**Projet d'aménagement d'un parc photovoltaïque au sol
Commune d'Albias (82) au lieu-dit «Gatilles»
déposé par la Société Quadran**

**Avis de l'Autorité environnementale
sur le dossier présentant le projet et comprenant l'étude d'impact
(articles L122-1 et suivants du Code de l'environnement)**

**N° saisine : 2020-8231
Avis émis le 12 mars 2020
N° MRAe : 2020APO23**

Plan de masse du projet (source : étude d'impact d'Hydro-m ingénierie)

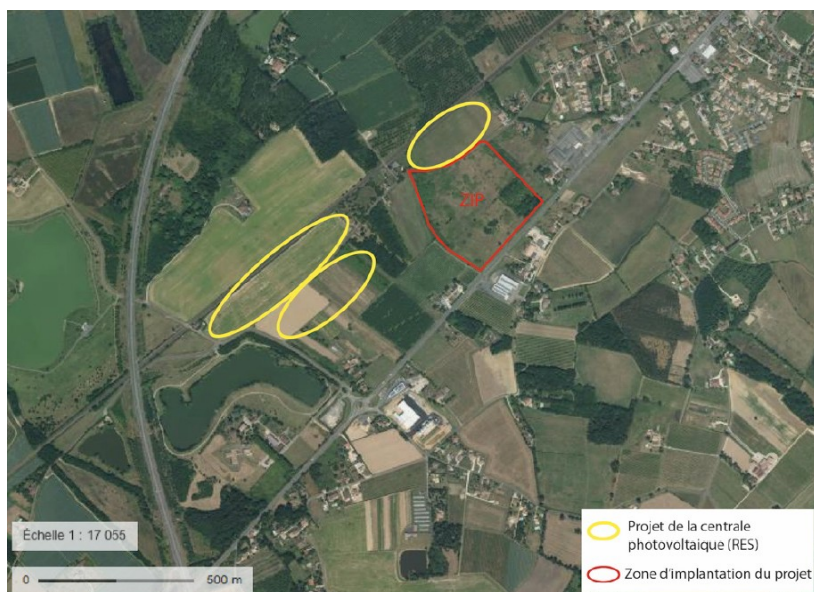
En se basant sur les données présentées dans l'étude d'impact, la MRAe remarque que la différence entre la surface clôturée et la surface de panneaux solaires est de 4,95 ha, soit environ 5 ha d'espaces annexes (pistes, postes de transformations, citerne incendie, et autres espaces). En se reportant au plan de masse du projet (cf. carte ci-après), cette surface apparaît surestimée.

La MRAe recommande de confirmer les différentes surfaces du projet (parcelle concernée, surface totale de panneaux, espaces annexes), en les modifiant le cas échéant.

Localisation des projets photovoltaïques (source : étude d'impact d'Hydro-m ingénierie)

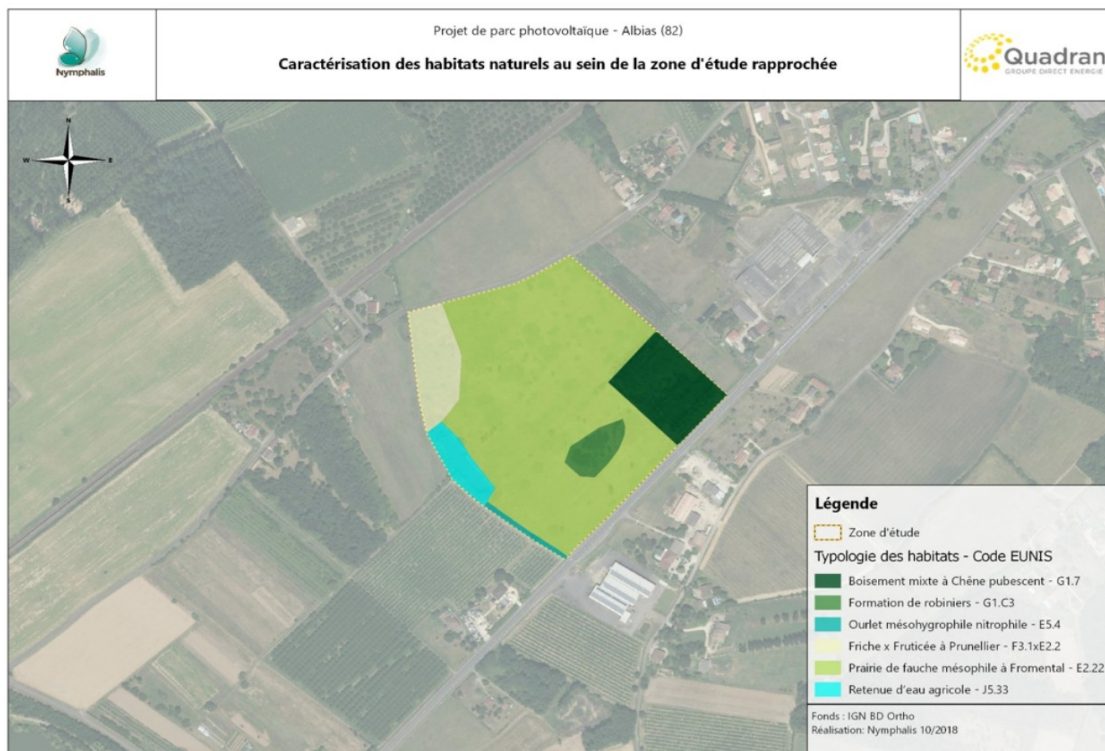
L'étude d'impact conclut que les incidences cumulées sur le paysage sont « faibles ». Par ailleurs, l'impact cumulé sur la biodiversité n'est pas du tout traité dans le rapport alors que les deux projets se situent de part et d'autre d'un corridor écologique (cf. chapitre 3.1 et illustration du SRCE Midi-Pyrénées), ce qui constitue une lacune de l'évaluation environnementale.

Par ailleurs, la MRAe relève que la parcelle envisagée pour l'implantation du présent projet (zone rouge sur la carte ci-avant) avait été évitée par RES, dans la conception de son projet⁴, aux motifs que :

- la parcelle présente des enjeux naturalistes (friches et boisement) plus importants que les autres parcelles retenues ;
- la mise en place d'une clôture supplémentaire sur cette parcelle accentuerait le cloisonnement parcellaire et les problématiques de perméabilité à la grande faune.

La MRAe recommande de compléter l'étude d'impact par une analyse argumentée des effets cumulés sur la biodiversité et le paysage des deux parcs photovoltaïques.

Elle recommande la réalisation de photomontages présentant l'ensemble des projets de centrales photovoltaïques envisagés sur le sud de la commune d'Albias, afin que ces images de référence permettent d'éclairer la population et les décideurs sur la portée des impacts cumulés associés.

Localisation des continuités écologiques selon le SRCE Midi-Pyrénées
(source étude d'impact – hydro-m ingénierie)

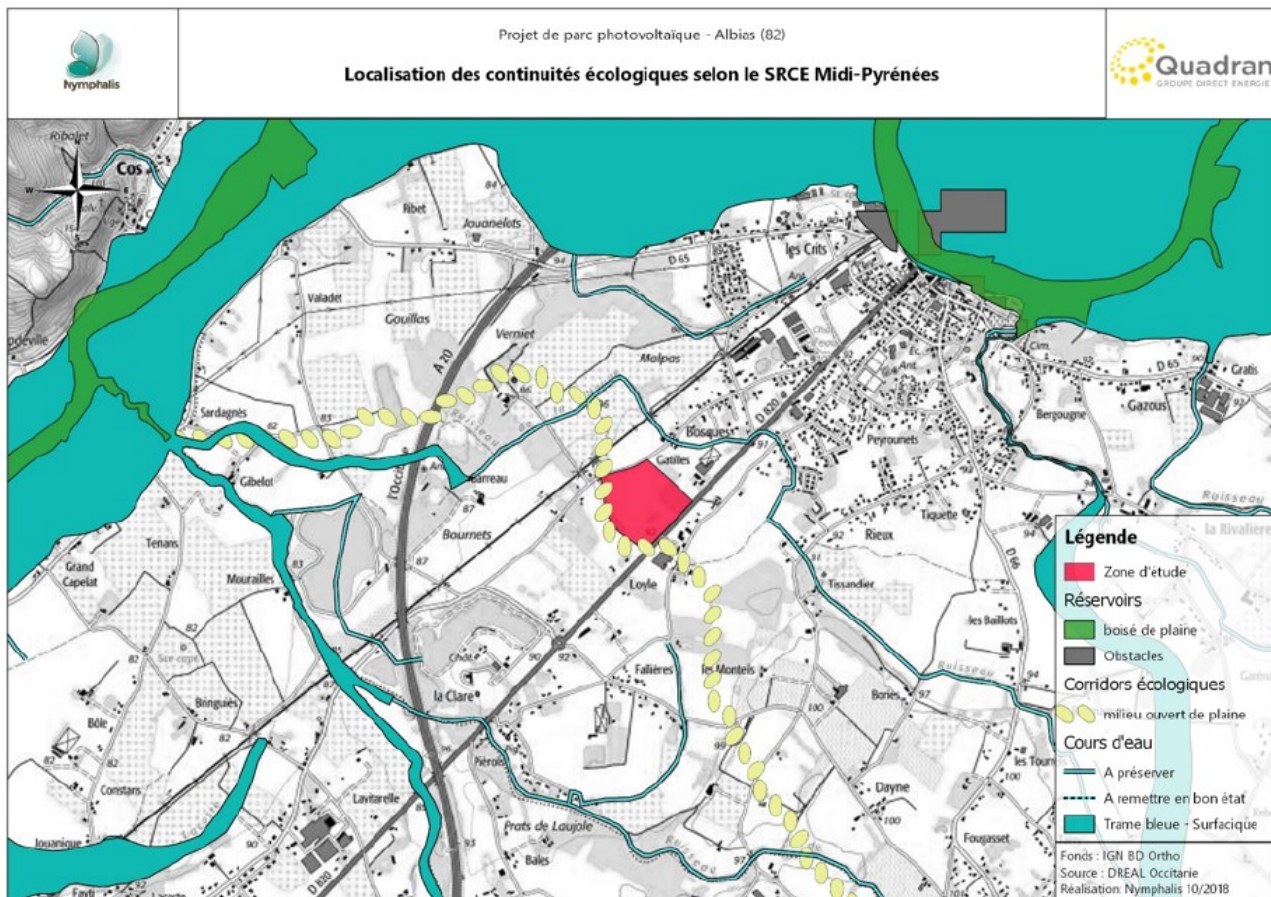
Au niveau des documents supra-communaux (SRCE en l'absence d'élément du SCOT), l'ouest du site d'implantation représente un élément prioritaire du point de vue des objectifs de restauration ou de préservation des corridors et réservoirs de la trame verte et bleue locale, à savoir une continuité des milieux ouverts de plaine. La MRAe estime que la zone d'étude s'inscrit dans un corridor local important pour la faune terrestre, en particulier pour les grands et moyens mammifères qui subissent l'impact des clôtures des vergers et des zones urbanisées. Les espaces ouverts du nord-ouest et ceux du sud-est sont aujourd'hui limités au secteur de Loyle, localisé au sud du projet, et les déplacements s'effectuent au travers des cultures, jachères et prairies entre la D820 et la voie ferrée. Le projet est susceptible de couper cette continuité. L'étude d'impact évalue l'impact sur la continuité écologique comme « faible ». La MRAe estime que cet impact est sous-évalué.

Des mesures de réduction sont proposées dans l'étude d'impact notamment pour le passage de la petite faune¹¹, mais elles méritent d'être renforcées aux abords du corridor écologique identifié comme présentant des enjeux pour la grande faune.

La MRAe estime que la mise en place d'une clôture supplémentaire à celles déjà envisagées par le projet porté par RES accentuera le cloisonnement parcellaire problématique pour la perméabilité à la grande faune (effets cumulés). De ce point de vue une réflexion d'ensemble devrait être engagée pour minimiser les impacts.

La MRAe recommande de compléter les mesures avec une zone de retrait de largeur suffisante, à justifier, afin de diversifier les habitats de la faune sauvage, à la limite ouest à proximité du corridor écologique identifié par le SRCE, pour permettre la perméabilité sur cet axe de flux préférentiel, zone tampon qui est d'ailleurs projetée dans l'étude d'impact du projet contigu (porté par RES).
